Контрольная форма обследования доступности приоритетных объектов и услуг социальной инфраструктуры для инвалидов и других МГН.

Наименование объекта: Краевое государственное автономное профессиональное образовательное учреждение «Губернаторский авиастроительный колледж г. Комсомольска-на-Амуре (Межрегиональный центр компетенций)»

Адрес: 681000, Хабаровский край, г. Комсомольск-на-Амуре, пр. Мира, д. 23 (Западный кампус)

Дата обследования: 10.05.2017г.

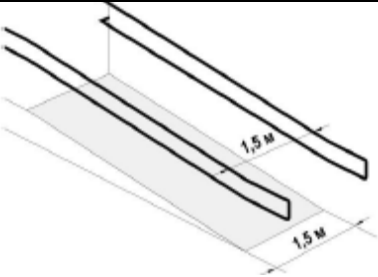
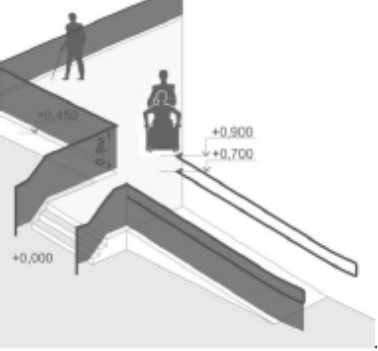
1.2.	Наличие маршрута от пункта прибытия МГН к объекту, который не требует использования пандуса?	<input type="checkbox"/> Да <input type="checkbox"/> Нет Осмотр	Если Да, расположение маршрута:		
Путь (пути) движения на территории					
1.3.	Является ли маршрут движения гладким, обозначенным и с нескользящим покрытием?	<input type="checkbox"/> Да <input type="checkbox"/> Нет Осмотр			- Привести в соответствие
1.4.	Какова общая протяженность маршрута доступного для МГН от остановки общественного транспорта до объекта?	Измерение		Длина – 20 м. Время – 1 минута	
1.5.	Ширина просветов ячеек на пути движения не должна превышать 0,015 м. Предпочтительно применение решеток с ромбовидными или квадратными ячейками	<input type="checkbox"/> Да <input type="checkbox"/> Нет Измерение	 <p>направление движения</p>

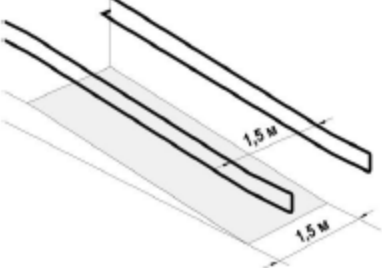
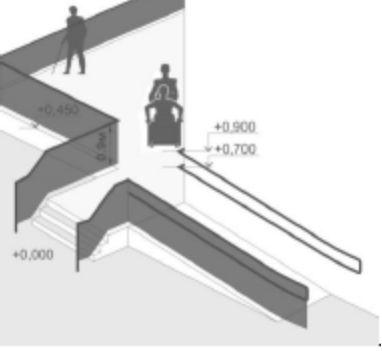
<p>2.2.</p>	<p>Оборудованы ли доступные входы знаками доступности?</p> <p>Имеется ли устройство для вызова персонала? Кнопка вызова не выше 0,8 м от уровня пола</p>	<p><input type="checkbox"/> Да <input type="checkbox"/> Нет Осмотр:</p> <p><input type="checkbox"/> Да <input type="checkbox"/> Нет Осмотр: Измерение</p>		<p>Имеющийся знак не соответствует нормативам. Высота до кнопки вызова 0,73м</p> 	<p>- Привести в соответствие</p>
-------------	--	---	--	--	----------------------------------

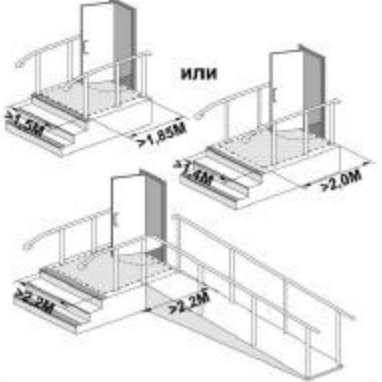
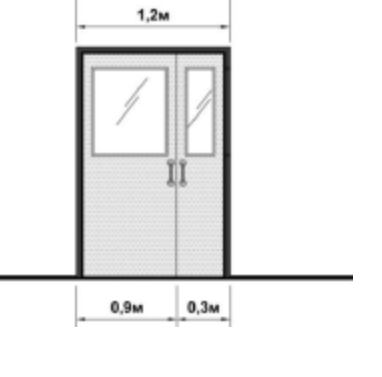
2.4.	Для открытых лестниц – ширина проступей и высота подступенка должна быть от 0,35 до 0,4 м, от 0,12 до 0,15 м.	<input type="checkbox"/> Да <input type="checkbox"/> Нет Измерение:		Ширина ступени – 33см, высота 14 см 	- Привести в соответствие
2.5.	Марш открытой лестницы не должен быть менее трех ступеней и не должен превышать 12 ступеней. Недопустимо применение одиночных ступеней, которые должны заменяться пандусами.	<input type="checkbox"/> Да <input type="checkbox"/> Нет Измерение:		Марш открытой лестницы 3 ступени

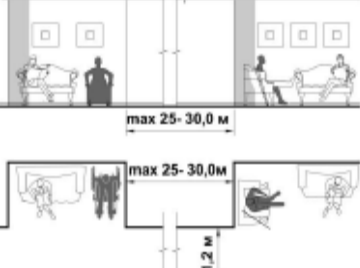
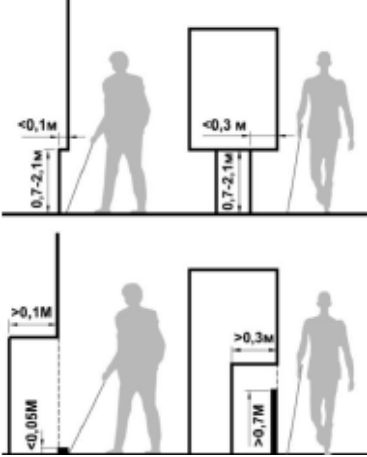
Тамбур входной					
2.26	Глубина тамбуров и тамбур-шлюзов не менее 2,3 при ширине не менее 1,5м.	<input type="checkbox"/> Да <input type="checkbox"/> Нет Измерение:		Соответствует требованиям Ширина – 1,83м длина 4,1м.

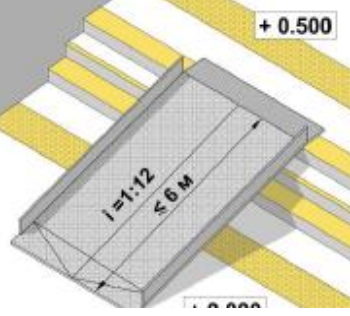
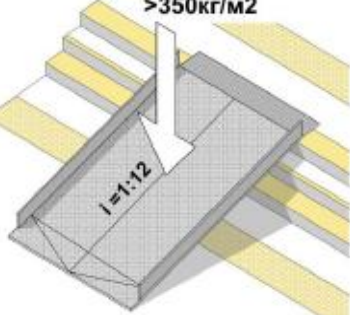
при встречном движении – не менее 1,8 м.	<input type="checkbox"/> Да <input type="checkbox"/> Нет Измерение:			
3.9	При движении по коридору инвалиду на кресле-коляске следует обеспечить минимальное пространство для: поворота на 90° - равное - 1,2 x 1,2 м разворота на 180° - равное - диаметр 1,4 м .	<input type="checkbox"/> Да <input type="checkbox"/> Нет Измерение:			
3.10	Высота коридоров не менее 2,1 м.	<input type="checkbox"/> Да <input type="checkbox"/> Нет Измерение:			
3.11	Ширина прохода в помещении с оборудованием и мебелью не менее 1,2 м	<input type="checkbox"/> Да <input type="checkbox"/> Нет Измерение:		Ширина проходов менее 1,2 м	- Привести в соответствие

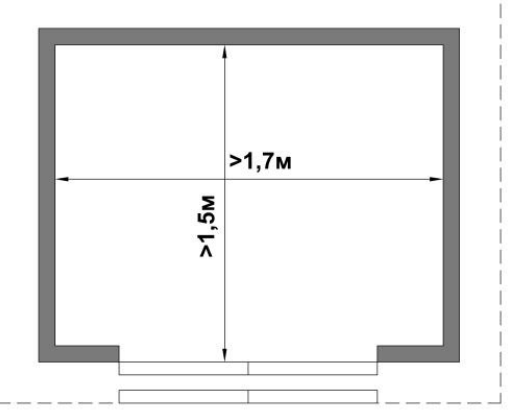
3.17	При отсутствии лифтов ширина марша лестницы должна быть не менее 1,35 м.	<input type="checkbox"/> Да <input type="checkbox"/> Нет Измерение:		Ширина марша центральной лестницы 2,45м, боковых лестниц – 1,5м	
3.18	Дополнительные поручни следует предусматривать при ширине марша лестницы 4,0 м и более.	<input type="checkbox"/> Да <input type="checkbox"/> Нет Измерение:		Марш лестницы менее 4 м.	
3.19	Поручень перил с внутренней стороны лестницы должен быть непрерывным по всей ее высоте.	<input type="checkbox"/> Да <input type="checkbox"/> Нет Осмотр:
